SERVICE INFO

付属のねじの使用 クーラントポンプのハウジングの仕様変更

部品番号：538 0256 10

図2：クーラントポンプの変更された締め具取り付け位置

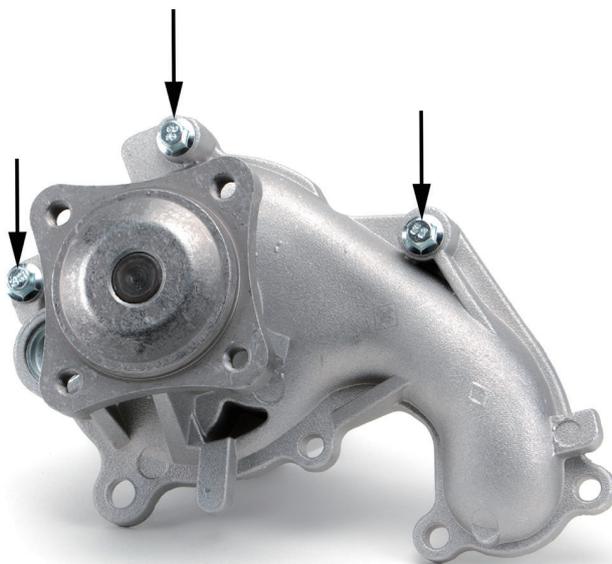
クーラントポンプ538 0256 10のハウジングの仕様が変更されました。ポンプに付属するねじ（M6x37）を3つの締め具取り付け位置で必ず使用する必要があります（図2）。

3つの締め具取り付け位置の材料の厚みが増したことから、これらの長いねじの使用が必須になりました。
